SB, CS2141, CS2145, CS2147, CS2150, CS2152, Tankventil, 2005-03

Tankventil med tvåvägsfunktion införs på ovannämnda modeller.

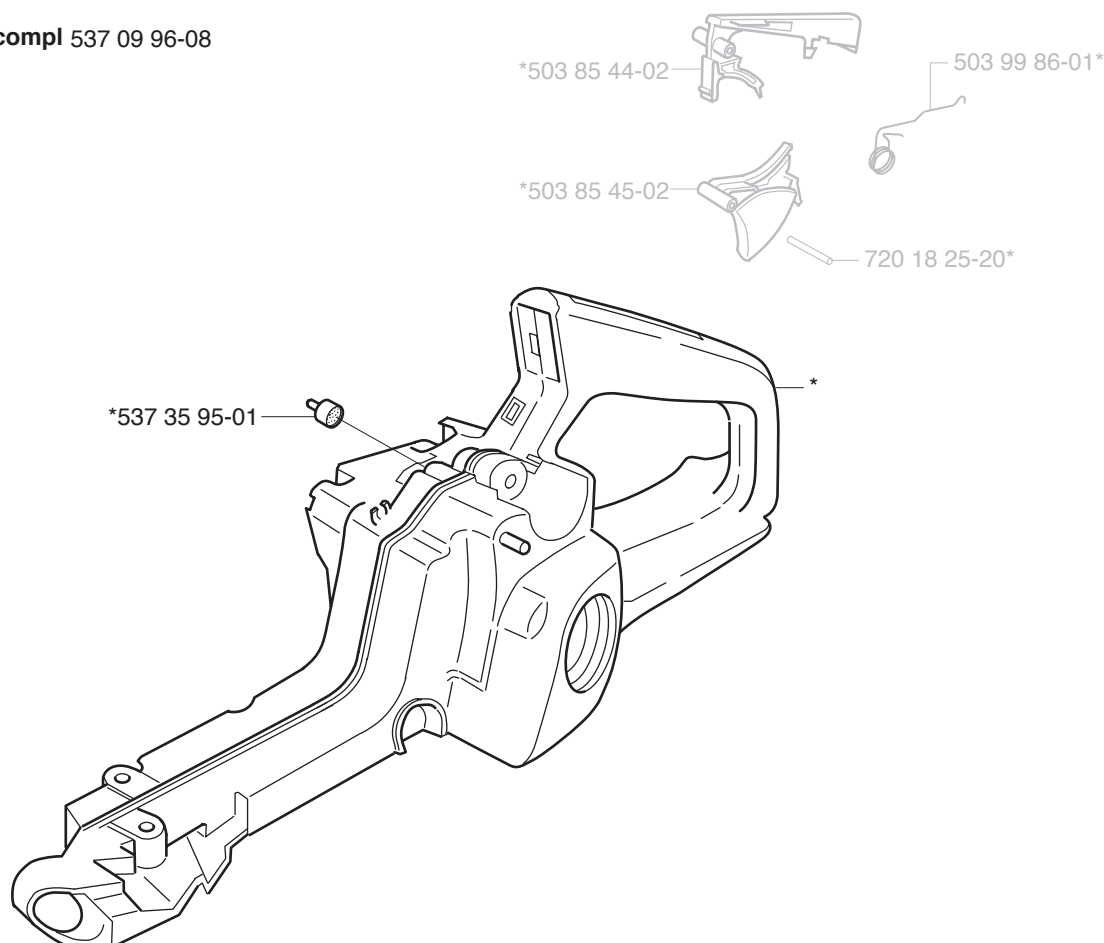
Tvåvägsventilen har följande egenskaper:

- Har ett kontrollerat öppningstryck utåt resp. inåt som förhindrar uppkomsten av övertryck respektive undertryck i bränsletanken som kan störa motorns funktion. Detta försvårar även läckage av bensin.
- Har bättre funktion med avseende på igensättning av smuts jämfört med "tidigare" utförande på tankluftning.
- Har bättre funktion med avseende på frysning under vinterdrift jämfört med "tidigare" utförande på tankluftning.
- Öppningstryck utåt 10 – 45 kPa (0.1-0.45 bar)
- Öppningstryck inåt (vakuum) max:7 kPa (0.07 bar)

För att säkerställa tankventilens funktion, har ett pumpmembran av Mylar införts i förgasaren. Detta ingår i packningsats, förgasare med art.nr. 537 38 03-01 och bör användas som reservdel för sågar med tvåvägsventil.

Nytt art.nr.	Benämning	Utgående art.nr.	Anmärkning
503 86 37-04	Bränsletank m tillb	503 86 37-72	
537 35 95-01	Tankluftning		*
	Ventilplugg	501 62 98-01	
	Filterplugg	503 60 04-01	
537 38 03-01	Packningssats, förg	537 17 79-01
